한 국 농 어 촌 공 사 감 사

[통보]

제 목 농업생산기반시설(방조제) 안전대책 운영 및 관리 소홀

[그림 1] ■■■■방조제 시설물 관리 현황

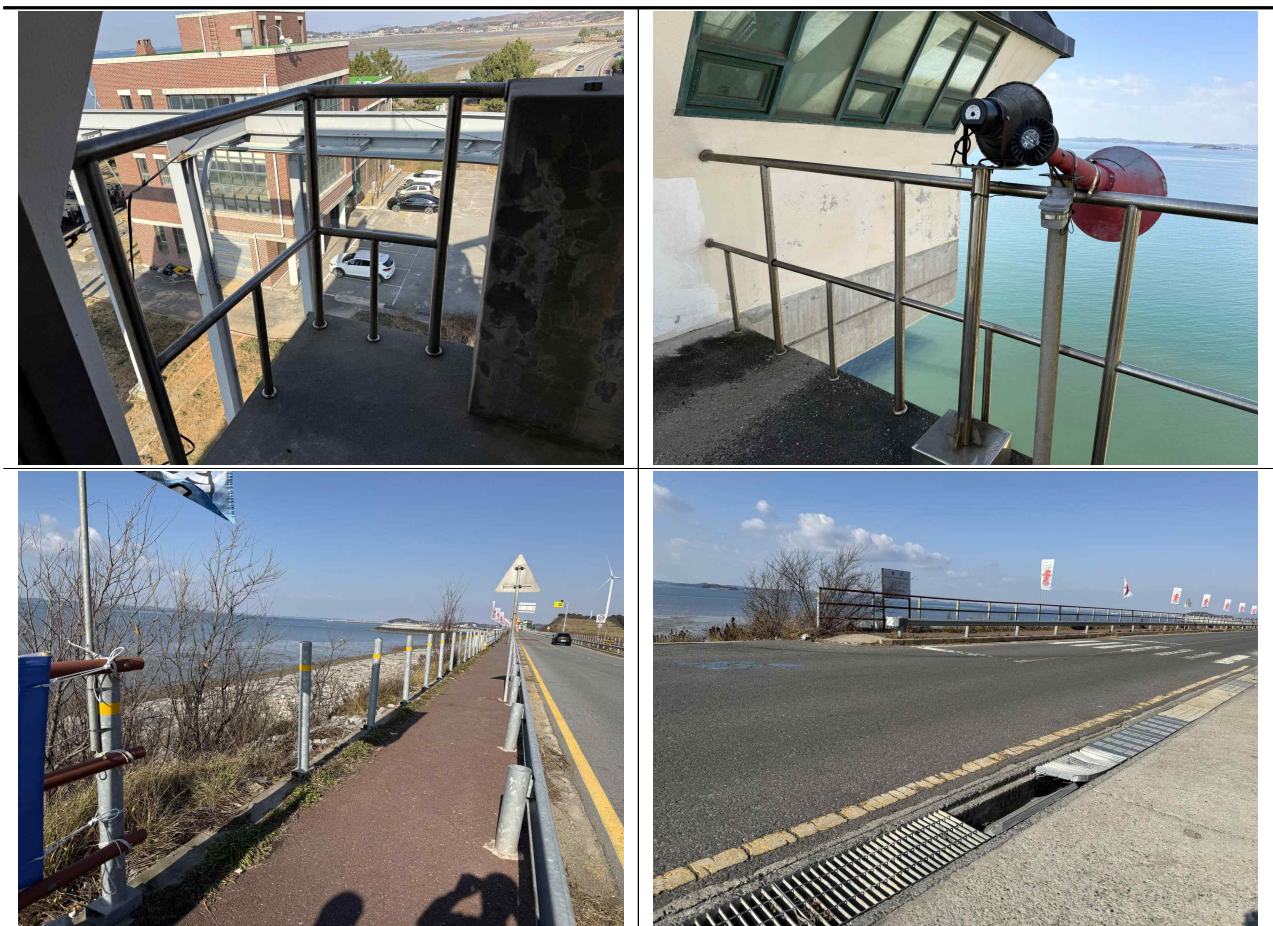
■■■■의 경우 [그림 1]과 같이 배수문점검 계단 난간(폭 90cm) 2단부 추락 방지를 위한 간살¹⁾이 미설치되어 있었고, 배수문 점검을 위한 지지발판 브라켓 철물(너트)이 이탈 및 부식된 채 방치하였고, 보행자 통행로에 설치된 안전난간 2개소가 파손된 채 방치시켰고

1) 조사설계 실무요령(2018년 제정) 제1편 다목적농어촌용수 8.2.2 난간에 따르면 방호난간은 바닥의 마감면으로부터 120cm 이상의 높이로 설치하고 간살 간격은 안목치수 10cm 이하로 설치하도록 규정하고 있음

사장([REDACTED])은 규정 및 지침에 따라 관리하는 농업생산기반시설물([REDACTED])에 대하여 안전사고 발생 우려가 있는 일부 시설물에 관하여 안전사고 예방을 위해 대책 등을 마련하시기 바랍니다.(통보)
